Proyecto: MEJORAS AL URBANISMO DEL CENTRO OPERATIVO ENSA CERRO VIENTO

Categoría: I Expediente: DRPM-IF-122-2024

GEOMATICA-EIA-CAT I-0437-2024

PROVINCIA DE PANAMÁ, DISTRITO DE PANAMÁ, CORREGIMIENTO DE JUAN DÍAZ
VERIFICACIÓN DE COORDENADAS DEL PROYECTO "MEJORAS AL
URBANISMO DEL CENTRO OPERATIVO ENSA CERRO VIENTO"

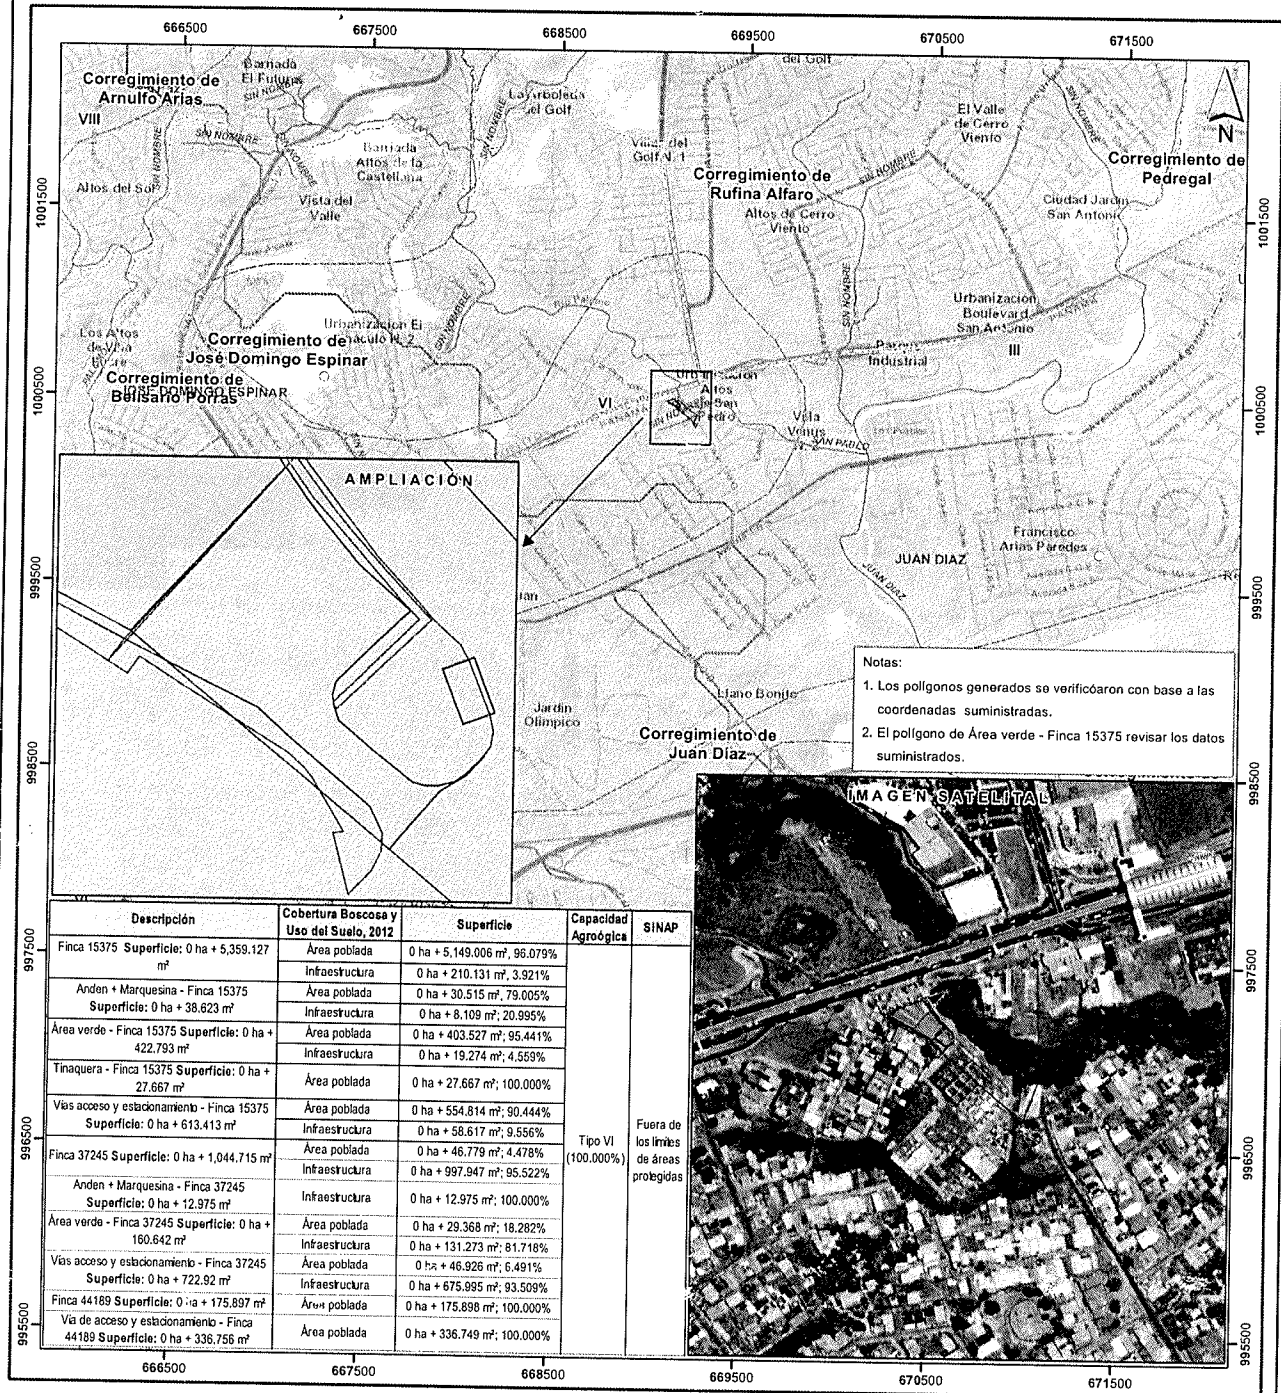
En respuesta a la solicitud del día 28 de junio de 2024, vía correo electrónico, donde se solicita generar una cartografía que permita determinar la ubicación del proyecto de Estudio de Impacto Ambiental, categoría I, denominado **MEJORAS AL URBANISMO DEL CENTRO OPERATIVO ENSA CERRO VIENTO**, le informamos lo siguiente:

Con los datos proporcionados se generaron once (11) polígonos, denominados: Andén + Marquesina - Finca 15375 con una superficie (0 ha + 38.623 m²), Andén + Marquesina - Finca 37245 con una superficie (0 ha + 12.975 m²), Área verde - Finca 15375 con una superficie (0 ha + 422.793 m²), Área verde - Finca 37245 con una superficie (0 ha + 160.642 m²), Finca 15375 con una superficie (0 ha + 5359.126727 m²), Finca 37245 con una superficie (0 ha + 1,044.715 m²), Finca 44189 con una superficie (0 ha + 175.896708 m²), Tinaquera - Finca 15375 con una superficie (0 ha + 27.66718 m²), Vía de acceso y estacionamiento - Finca 44189 con una superficie (0 ha + 336.75615 m²), Vías acceso y estacionamiento - Finca 15375 con una superficie (0 ha + 613.4129 m²), Vías acceso y estacionamiento - Finca 37245 con una superficie (0 ha + 722.92 m²), los mismos se ubican FUERA de los límites del SINAP.

De acuerdo a la Cobertura Boscosa y Uso del Suelo, año 2012, los polígonos se ubican en las categorías de “Área poblada” e “Infraestructura”, y según la Capacidad Agrológica, se

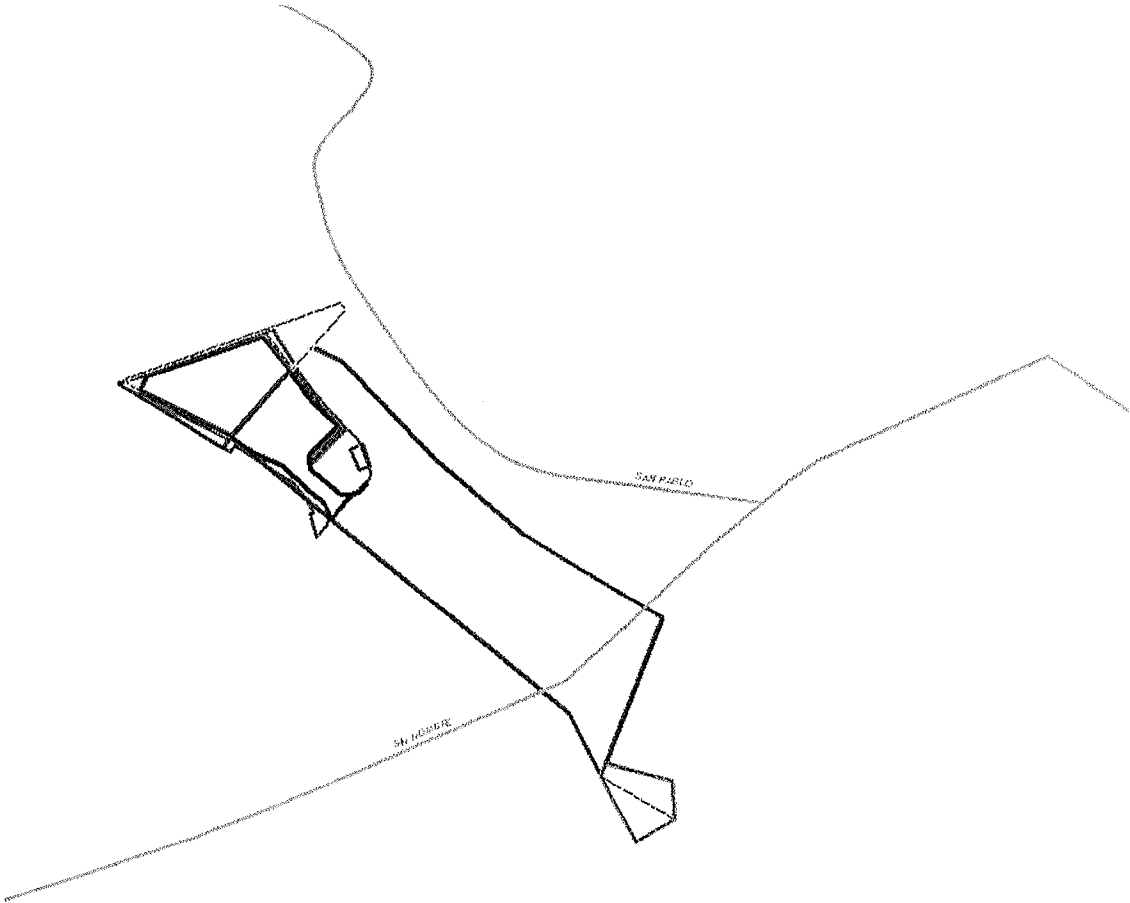
El polígono de Finca 15375 atraviesa la quebrada Sin Nombre, afluentes de la Quebrada San Pablo.

El polígono Finca 37245, se ubica a una distancia de 6.74 metros de la Quebrada San Pablo, afluentes del río Juan Díaz.

Se adjunta imagen de como están ubicados los puntos de **ÁREA VERDE - FINCA 15375** (donde se le había indicado en el mapa, revisar los datos suministrados).
